別添Ⅱ 工事工程表

表1 工事工程表 (1/6)

表2 事業許可との相違点リスト (6/10)

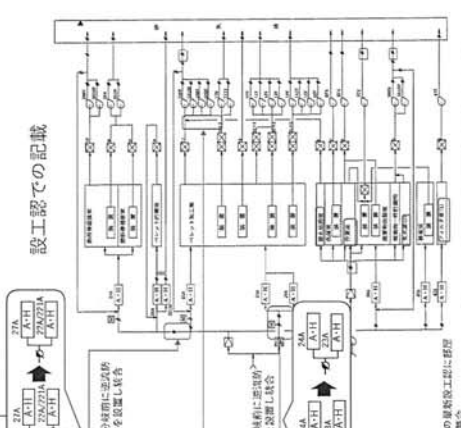
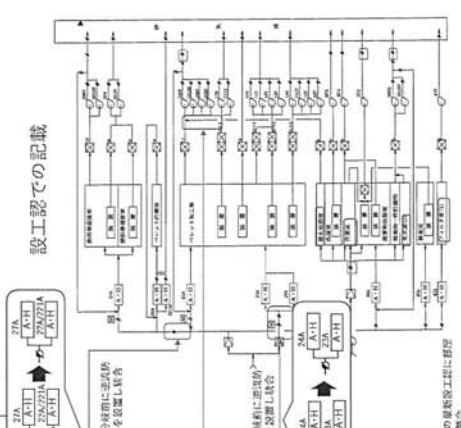
項目	事業許可	基本設計	詳細設計	本申請
設備 閉じ込め の機能	<p>基本方針</p> <p>口. 加工施設の一般構造 (ハ)核燃料物質等の閉じ込めに關する構造 (1) 飛散又は漏えい防止及び拡大防止・影響緩和設計 ウランを収納する設備・機器は飛散又は漏えいのない設計とし、(以下省略)</p> <p>[P. 11]</p>	<p>表 安全機能を有する施設の安全機能一覧</p> <p>№. 安全機能を有する施設 安全機能 (閉じ込め) 落下防止</p> <p>446 燃料棒ライコンベア</p> <p>450 燃料棒ライコンベア</p> <p>[P. 62]</p>	<p>表二設-2 ベレレット送入機 仕様表</p> <p>事業許可との対応する設備・機器名称 [441] ベレレット送入機</p> <p>閉じ込めの機能 [10.1-設5] 核燃料物質の落下を防止する (ストッパ-).</p> <p>表二設-8 燃料棒ライコンベア 仕様表</p> <p>事業許可との対応する設備・機器名称 [446] 燃料棒ライコンベア</p> <p>閉じ込めの機能 [10.1-設5] 核燃料物質の落下を防止する (ストッパ-).</p> <p>表二設-12 燃料棒ライコンベア 仕様表</p> <p>事業許可との対応する設備・機器名称 [450] 燃料棒ライコンベア</p> <p>閉じ込めの機能 [10.1-設5] 核燃料物質の落下を防止する (ストッパ-).</p> <p>表二設-14 シールX線検査装置 仕様表</p> <p>事業許可との対応する設備・機器名称 [452] X線検査装置</p> <p>閉じ込めの機能 [10.1-設5] 核燃料物質の落下を防止する (ストッパ-).</p> <p>表二設-16 渦電流検査装置 仕様表</p> <p>事業許可との対応する設備・機器名称 [454] 燃料棒検査装置 (渦電流式)</p> <p>閉じ込めの機能 [10.1-設5] 核燃料物質の落下を防止する (ストッパ-).</p>	<p>事業許可で示している安全機能を有する施設において、安全機能である落下防止が記載されていない設備について、以下の理由により落下防止機能を追加した。</p> <p>一 被覆工程の燃料棒を組立てる工程において、ロットドトレイ上に積載された燃料棒を搬送する設備である燃料棒ライコンベア [446] に隣接する設備であるベレレット挿入機 [441] に落下防止機能 (ストッパ-) を追加する。</p> <p>一 被覆工程の燃料棒を検査する工程において、ロットドトレイに積載された燃料棒、燃料棒、ロットドチャネルに収納された燃料棒を搬送する設備である燃料棒ライコンベア [450] に隣接する設備であるX線検査装置 [452]、燃料棒検査装置 (渦電流式) [454] に落下防止機能 (ストッパ-) を追加する。</p> <p>事業許可で示す安全機能一覧より、落下防止機能保有する設備は追加したが、設計の基本方針であるウランを収納する設備・機器は飛散又は漏えいのない設計とすることと整合している。</p>

表2 事業許可との相違点リスト (8/10)

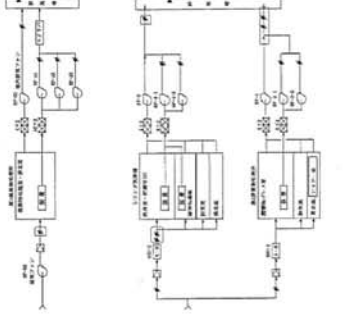
項目	事業許可	本申請	事業許可との整合性
<p>火災等による損傷の防止</p> <p>排気ダクト</p>	<p>基本方針</p> <p>口 加工施設的一般構造</p> <p>(二) 火災及び爆発の防止に関する構造</p> <p>火災等により加工施設の安全性が損なわれ</p> <p>ないようにするため、火災及び爆発の発生</p> <p>防止、火災の感知及び消火、並びに火災及び</p> <p>爆発の影響を軽減するための安全機能を有</p> <p>する設計とする。また、火災又は爆発の発生</p> <p>を想定しても、加工施設全体として、公衆に</p> <p>対し過度の放射線被ばくを及ぼさない十分</p> <p>な臨界防止、閉じ込め等の機能が確保され</p> <p>る設計とする。なお、火災及び爆発の発生防</p> <p>止、火災の感知及び消火並びに影響軽減の</p> <p>対策を行うに当たって、国内の法令及び規</p> <p>格に基づくとともに、施設の特徴に応じて、</p> <p>米国の「放射性物質取扱施設の火災防護に</p> <p>関する基準」を参考とする。火災等による損</p> <p>傷の防止に係る基本方針を以下のとおりと</p> <p>する。</p> <p>[P. 16]</p>	<p>基本設計</p> <p>添付説明書 変更後における加工施設の安全設計</p> <p>に関する説明書</p> <p>チ、(イ) 1. (3)</p> <p>第 1 種管理区域からの排気ダクトが高性能エアフ</p> <p>ィルタを通る前に非管理区域を通過する部分は、火</p> <p>災による損傷により、第 1 種管理区域の排気が非管</p> <p>理区域に漏えいしないよう、不燃性構造又は耐火</p> <p>シールドを施工設計とする。</p> <p>火災の延焼防止のため、難燃性物質を使用する設</p> <p>備・機器は火災源の近くに設置せざるを得ない難燃</p> <p>性物質を使用する設備・機器に、遮熱板を設置する</p> <p>又は耐火シートを被覆する設計とする。</p> <p>[P. (添五) - 51]</p> <p>(添五) - 第 11 図～(添五) - 第 15 図</p> <p>気体廃棄設備の主要系統図</p> <p>[P. (添五) - 158～162]</p>	<p>詳細設計</p> <p>添付説明書一設 2 設備の火災等による損傷の防止に関</p> <p>する説明書</p> <p>4. 2. 火災影響の軽減対策(第十一條 3)</p> <p>[20.1-設 8]</p> <p>高性能エアフィルタを通る前の第 1 種管理区域からの排</p> <p>気ダクトは、非管理区域を通過しない設計とする。添付</p> <p>説明書一設 10 (放射性気体廃棄物の廃棄施設に関する説</p> <p>明書) 参照。</p> <p>[11.3-設 2]</p> <p>主要な構造材には不燃性材料を用いる。</p> <p>添付説明書一設 10 放射性気体廃棄物の廃棄施設に関</p> <p>する説明書</p> <p>(気体廃棄設備の主要系統図を添設図 10-4 図～10-8 図</p> <p>に示す)</p> <p>事業許可での記載</p> <p>2系統の分岐部に遮熱防止ダンプを設置し緊急</p> <p>停止ダンプを設置し緊急</p> <p>停止</p> <p>2系統の分岐部に遮熱防止</p> <p>ダンプを設置し緊急</p> <p>停止</p> <p>プレフィルタを追加</p> <p>設置とのつらかりを詳細化</p> <p>設計図での記載</p> <p>2系統の分岐部に遮熱防止ダンプを設置し緊急</p> <p>停止</p> <p>2系統の分岐部に遮熱防止</p> <p>ダンプを設置し緊急</p> <p>停止</p> <p>プレフィルタを追加</p> <p>設置とのつらかりを詳細化</p> <p>事業許可での記載</p> <p>2系統の分岐部に遮熱防止ダンプを設置し緊急</p> <p>停止</p> <p>2系統の分岐部に遮熱防止</p> <p>ダンプを設置し緊急</p> <p>停止</p> <p>プレフィルタを追加</p> <p>設置とのつらかりを詳細化</p> <p>設計図での記載</p> <p>2系統の分岐部に遮熱防止ダンプを設置し緊急</p> <p>停止</p> <p>2系統の分岐部に遮熱防止</p> <p>ダンプを設置し緊急</p> <p>停止</p> <p>プレフィルタを追加</p> <p>設置とのつらかりを詳細化</p> <p>事業許可との整合性</p> <p>事業許可で示した火災影響軽減に関する設計を以下の理由により変更</p> <p>した。</p> <p>一 事業許可の記載において、高性能エアフィルタを通る前に非管理</p> <p>区域を通過する排気ダクトは火災による損傷防止のために、不燃</p> <p>性構造又は耐火シールドを施工設計としていたが、安全性向上のため</p> <p>に当該のダクトについては非管理区域を通過しない設計とする(ル</p> <p>ート変更)こととした。</p> <p>一 事業許可の記載において、火災源の近くに設置せざるを得ない</p> <p>耐火シートを被覆する設計としていたが、安全性向上のため材質</p> <p>変更(難燃性物質→不燃性物質)することとした。</p> <p>火災の影響軽減のため気体廃棄設備に係る設計を変更(ルート変更、</p> <p>材質変更)したが、火災の発生を想定しても、加工施設全体として公</p> <p>衆に対し過度の放射線被ばくを及ぼさない十分な臨界防止、閉じ込</p> <p>め等の機能が確保される設計とすることから、事業許可の基本方針</p> <p>と整合している。</p>
